第１７７回女川原子力発電所環境保全監視協議会資料

女川原子力発電所温排水調査結果の四半期報
および年報の様式変更について

四半期報告書様式見直し（図 - 9：浮上点付近と前面海域各調査点との水温比較差の出現日数）

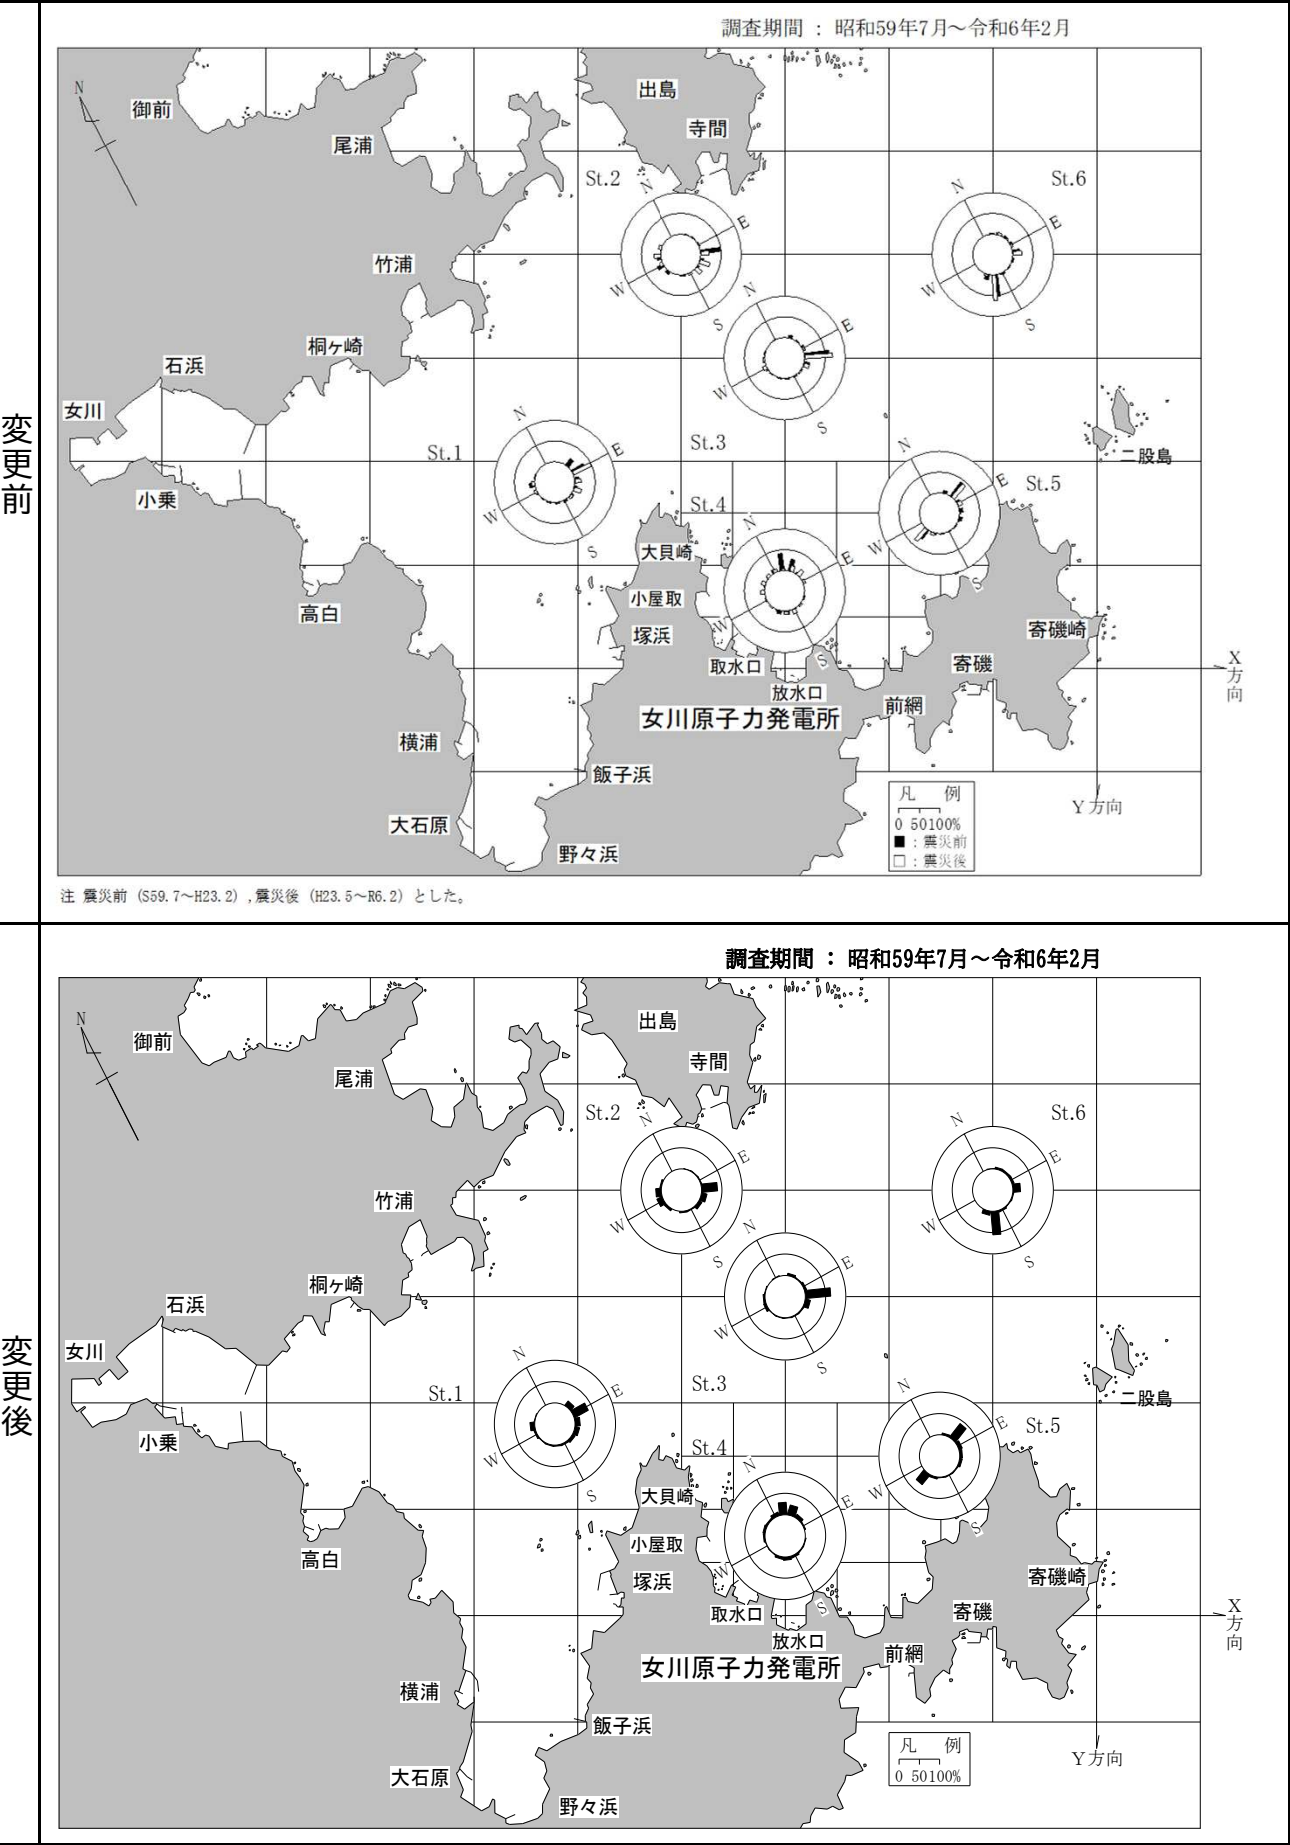
- ・ 女川原子力発電所温排水調査の調査項目のうち、水温・塩分調査および水温モニタリングについては四半期毎に調査結果を報告しており、その他の流向流速・水底質・生物調査については、年報としてとりまとめのうえ報告しています。
- ・ 四半期報及び年報において、調査結果を過去の調査結果と比較して報告しています。震災後、女川原子力発電所の稼働停止に伴い、温排水の放水停止期間と放水期間の調査結果を比較することの妥当性についてご指摘を受け、平成 29 年度第 3 四半期報及び同年度年報から、過去データを震災前後で分けて示しています。一方、水温モニタリング及び流向流速についてのみ過去データを震災前後に区分したため、調査項目間で過去データの示し方が統一されていませんでした。
- ・ その後、女川原子力発電所 2 号機が再稼働し、温排水の放水再開後の調査データが蓄積されてきたことを踏まえ、調査項目間で過去データの示し方を統一するとともに、再稼働後の調査結果を過去からの長期的な変動の中で比較・評価しやすくするため、令和 7 年度年報から、震災前後の区分を設けず、全調査期間の結果を一体的に示すこととします。
- ・ これにより、すべての調査項目において、再稼働後の調査結果と過去の調査結果との比較が容易になります。このような中、女川原子力発電所 2 号機再稼働後の調査データが蓄積されてきたことから、「水温モニタリング結果」は令和 8 年度第 2 四半期報告書から、「流向流速結果」は令和 7 年度報告書から、過去データを震災前後で区分せずに過去調査結果をとりまとめるものです。

図-6-(1) 最多出現流速範囲の出現頻度

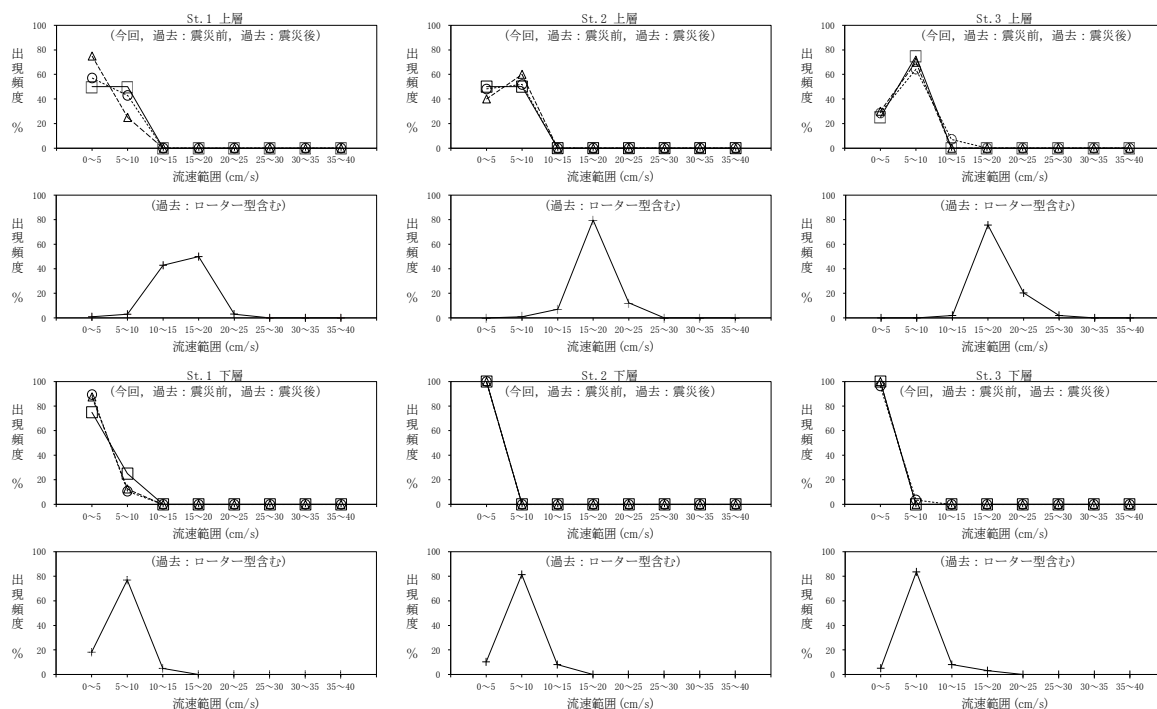
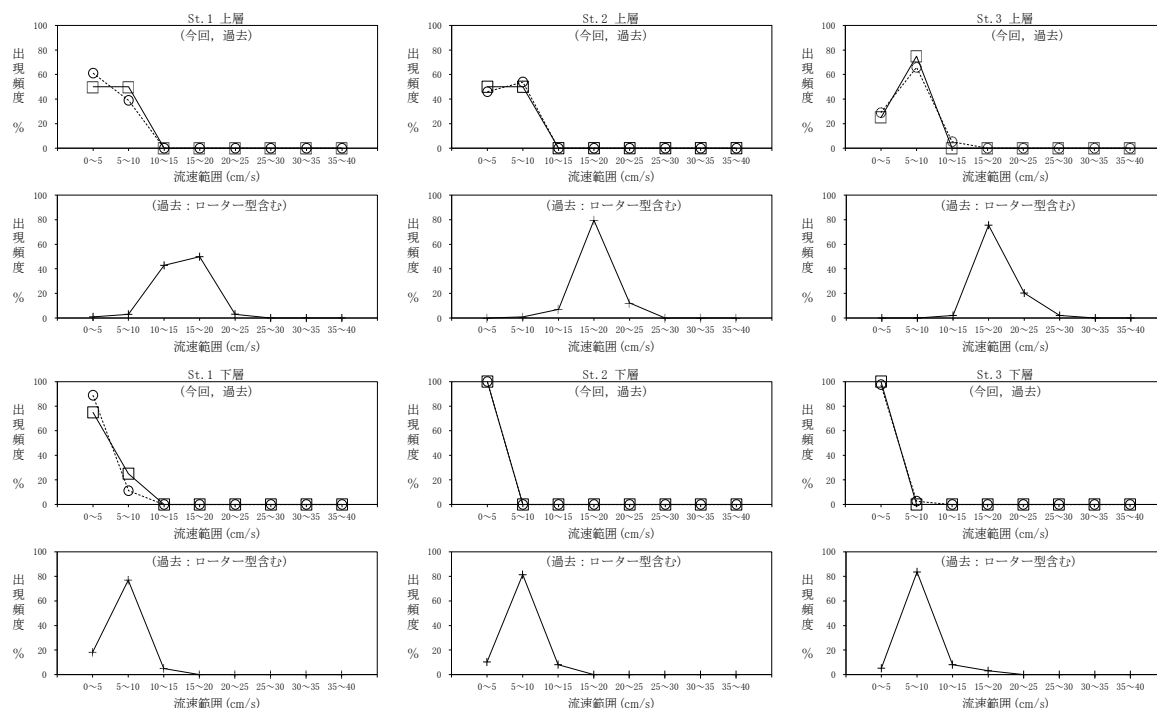
年報様式見直し（図－６－（１）：最多流速出現範囲の出現頻度）

变更前

變更後

凡	□—□ R6.5~R7.2 (今回)
	○---○ H19.5~R6.2 (過去)
例	+—+ S59.7~H19.2 (過去:ローター型含む)

年報様式見直し（図－６－（２）：最多流速出現範囲の出現頻度）

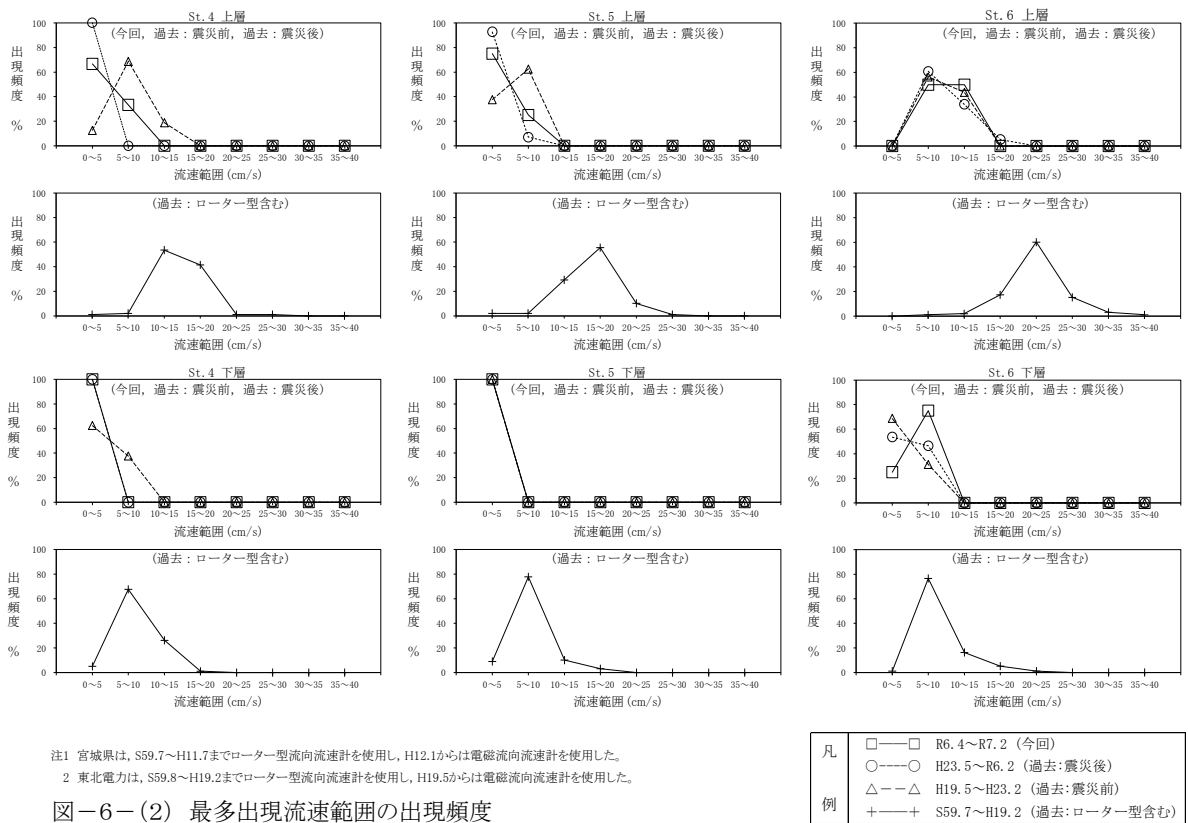
変更前

変更後
